CTP Architectes Ordre des Architectes LR° S01312				PV	
COMPTE RENDU N° 32					
		Date de la visite :	Mardi 25/04/2022	32	
P1	Maître d'ouvrage : PALAVAS-LES-FLOTS 00 Adresse : 16 Boulevard Maréchal Joffre 34250 PALAVAS-LES-FLOTS				
Opération : ELEVATION DE LA CAPITAINERIE Adresse : Port de plaisance de Palavas-les-Flots Marché n° : 21POR06					
Maîtrise d'Ouvrage :		MAIL	TELEPHONE		
Représenté par,	Mr Gabaudan	dga@palavaslesflots.com	06 79 54 65 60		
	Mr Jeanjean	portdepalavas@palavaslesflots.com	06 09 08 29 89		
	Mme Olivier	audrey.olivier@palavaslesflots.com	06 43 49 95 04		
Architecte :	Mr Cascales	cascales@architectes.org	06 09 71 23 25		
Coordonnateur SPS :	Mr Angilella	jma@imatec.fr	06 06 49 69 19		
Coordinateur SSI :	SO				
Bureau de Contrôle :	Mr Dadone	clement.dadone@btp-consultants.fr	06 46 70 77 47		
LOT	INTERVENANT	ENTREPRISE	MAIL	TELEPHONE	
1	GROS ŒUVRE/FONDATION Mr DELPAPA Régis	Le MARCORY & AFR DELMAS Clément	clermont@marcory.fr ----->	04 67 96 79 30 06 74 98 98 29

TREMIE NON CONFORME

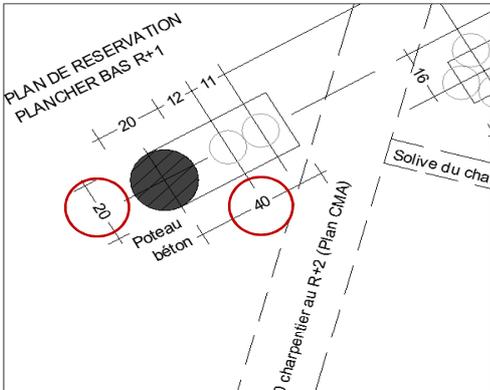
1	► LOT 10 : MARCORY / VIOLAN
2	R+1 > Chape liquide / isochape
3	Pour corriger les défauts de la chape liquide (Cf. PV n°30), l'entreprise Euro-chape doit prévoir un ragréage après le redimensionnement de la trémie. - URGENT - <u>Rappel</u> Prévoir intervention fin de SEMAINE n°17/2022

◀ Plan 24/02/2020

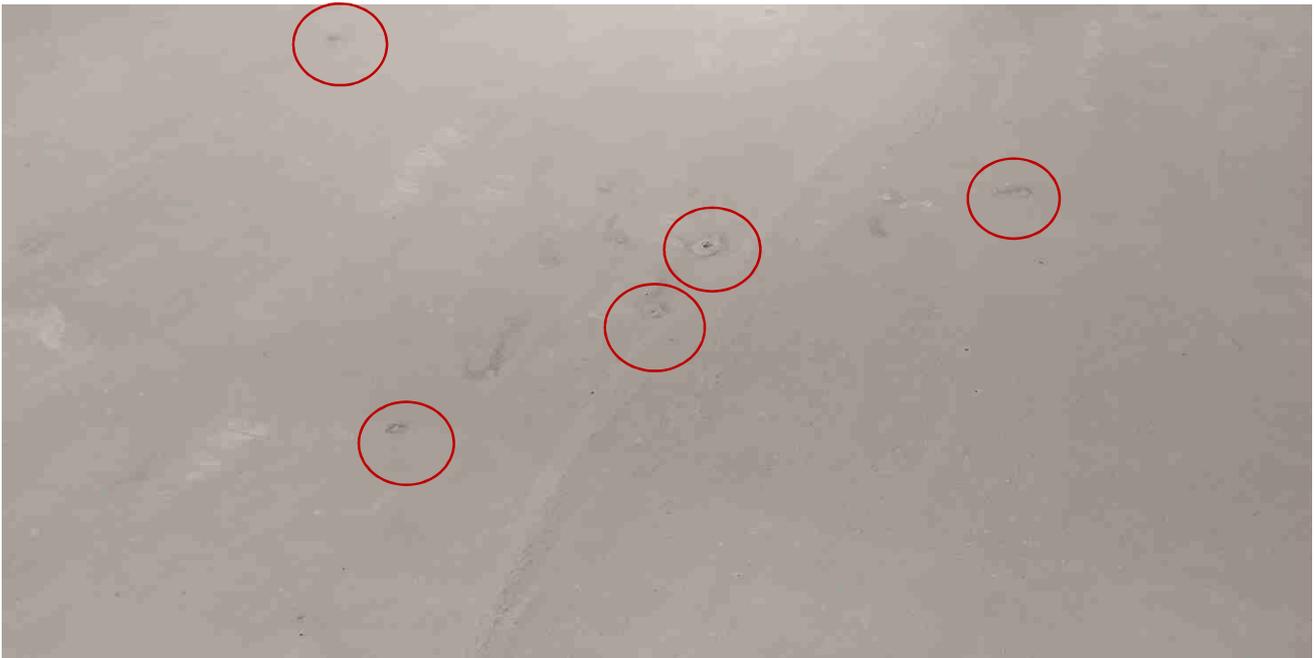
Dénonce du 28/03/2022 ▲

MULTIPLES CRATERES
